# エレクトリカル

変更項目のみ記載，記載なき項目は，  
'91-9 新型車解説書および整備解説書  
を参照下さい。

## 7-2 ボデーエレクトリカル

## 〔12〕 オーディオ (1) ラジオ

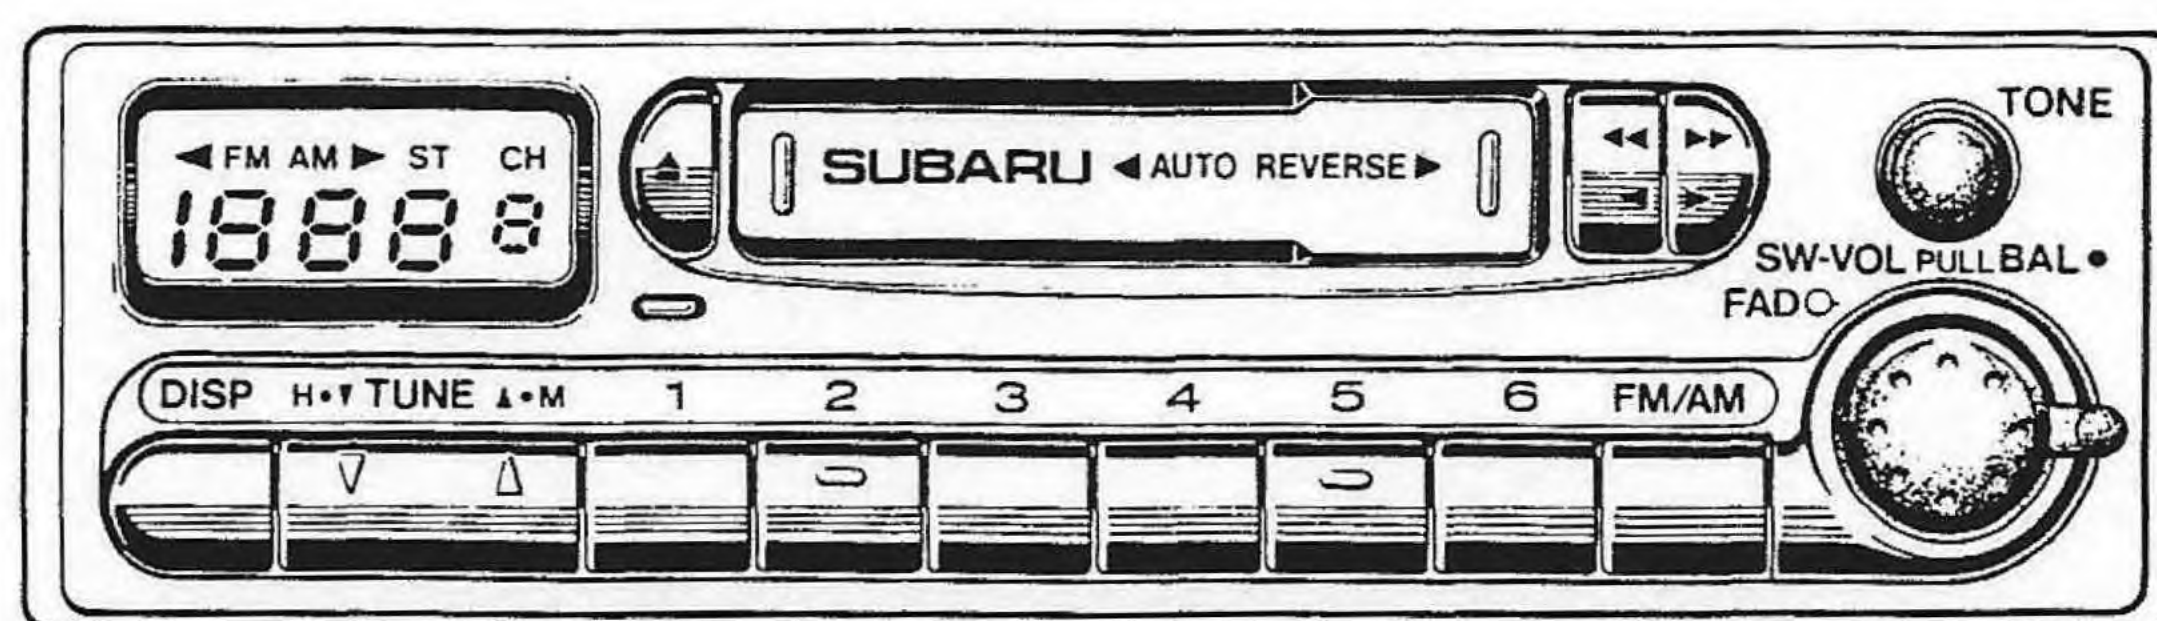
AM / FMマルチETRカセットを Dias エクストラS 及び Dias II に装備した。

スピーカーは、AM / FMマルチETRカセット装備車は2スピーカーとしている。

(2) アンテナ

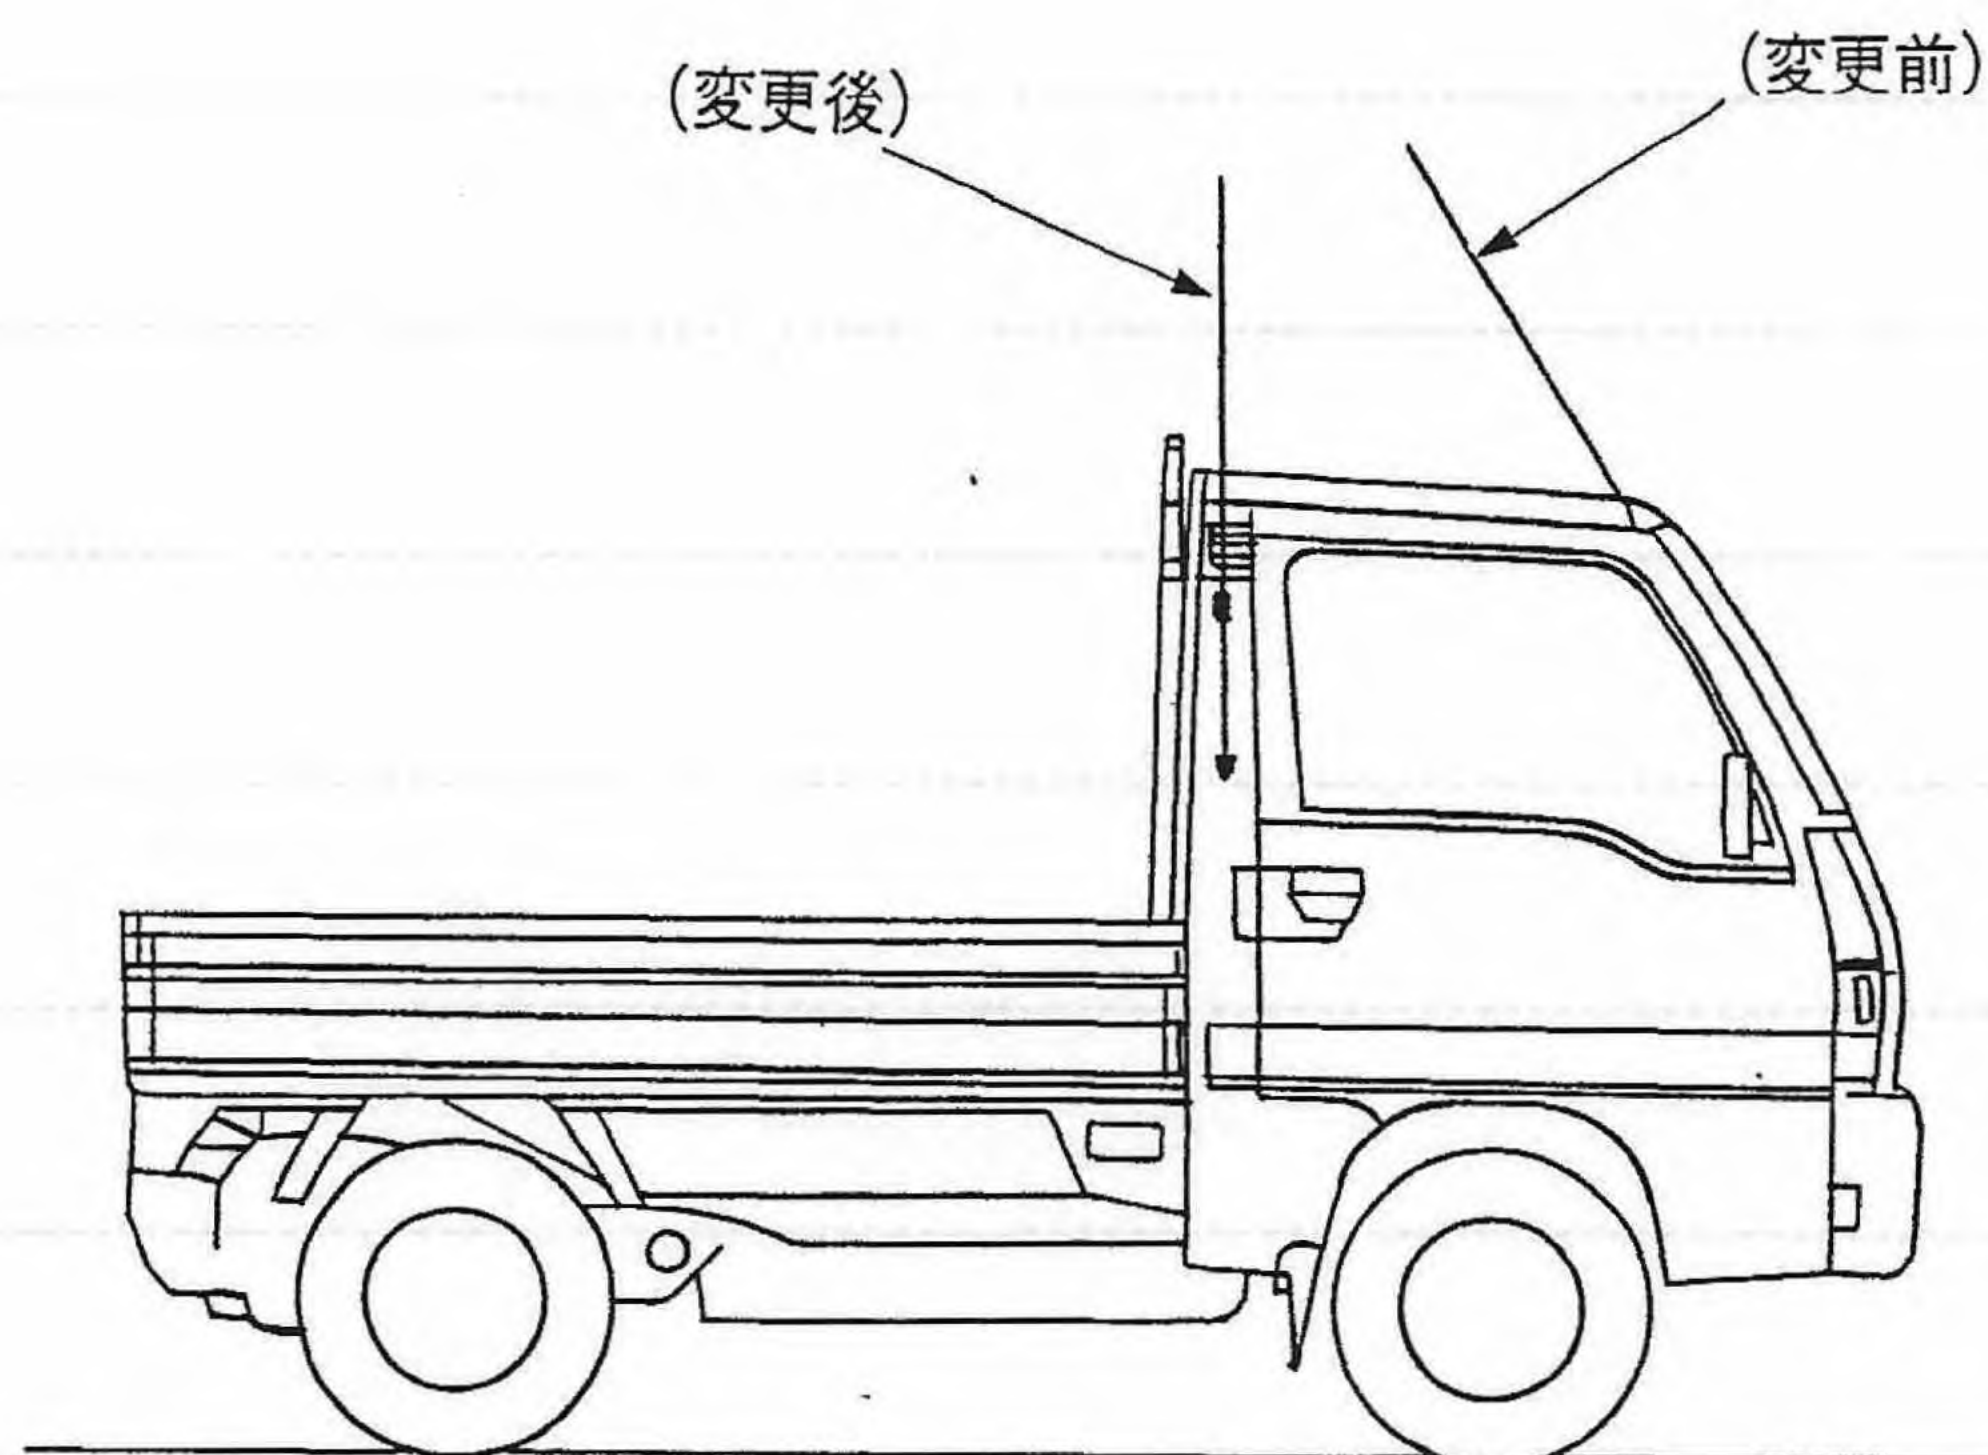
アンテナの位置をBピラに移し、  
内蔵タイプを外出しタイプに変更。

〔16〕 パワーウィンドウスイッチ

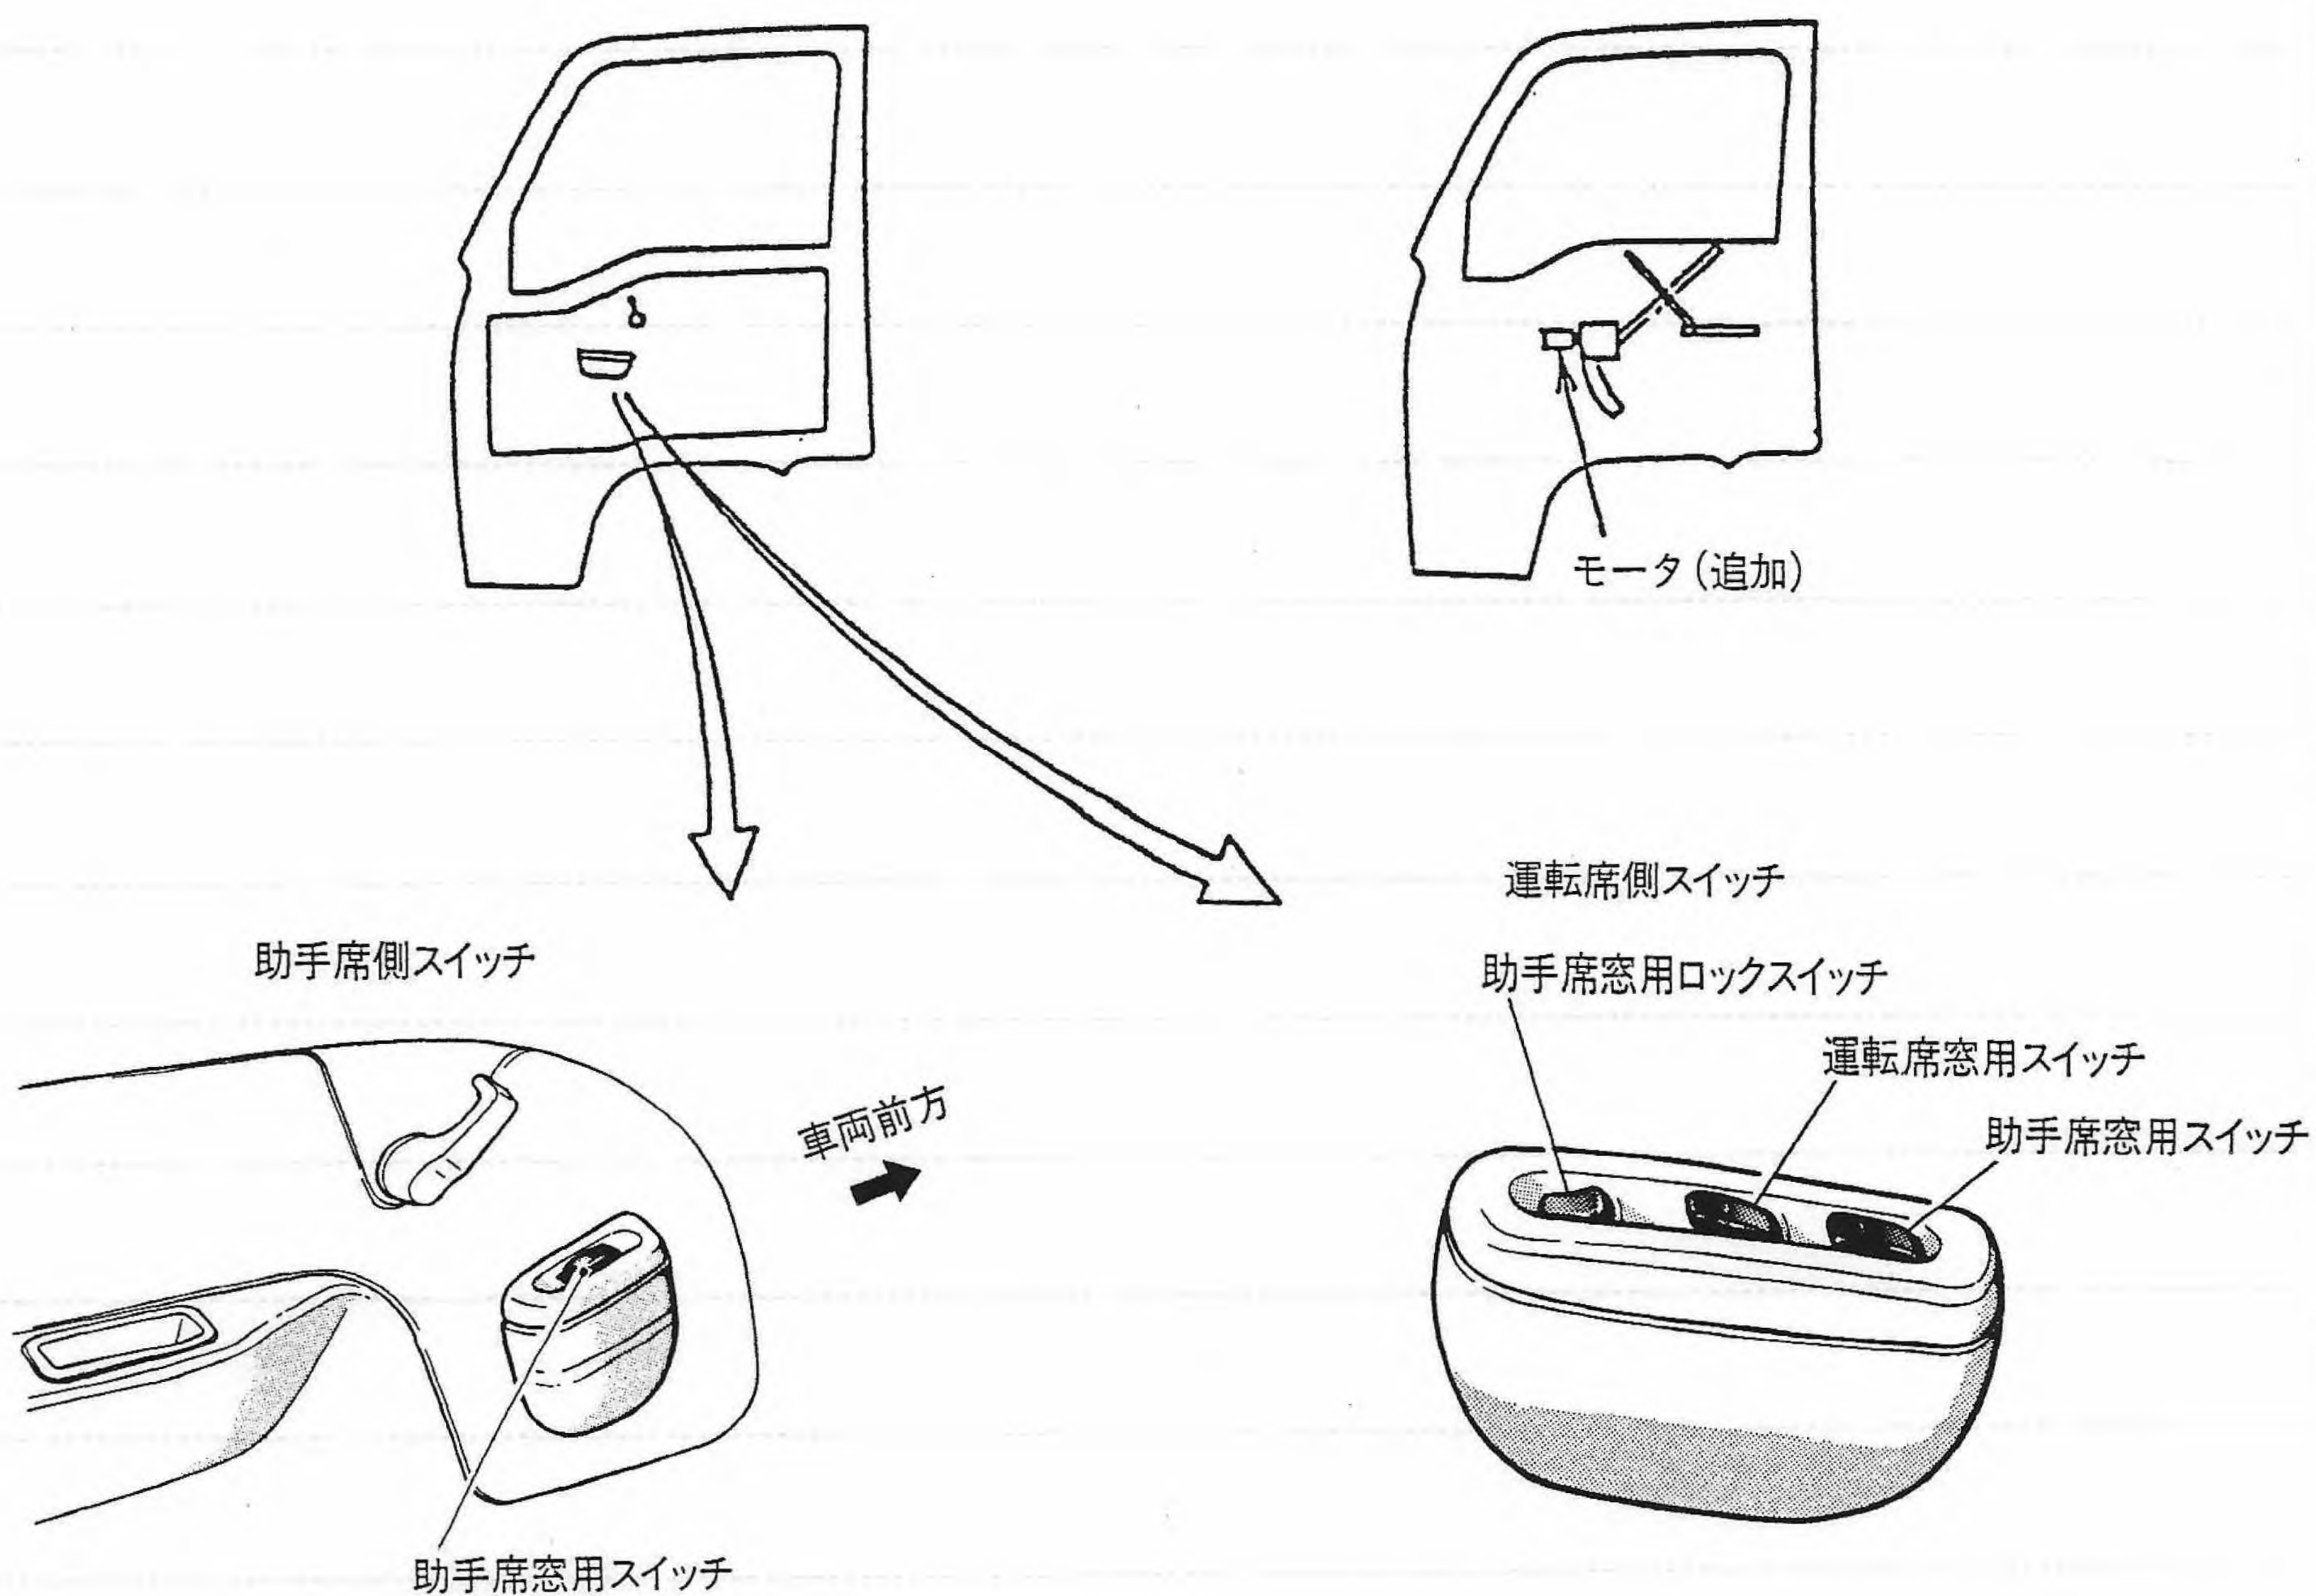
〈変更内容〉 Dias II サンサンルーフ車にパワーウィンドウSWを新設。
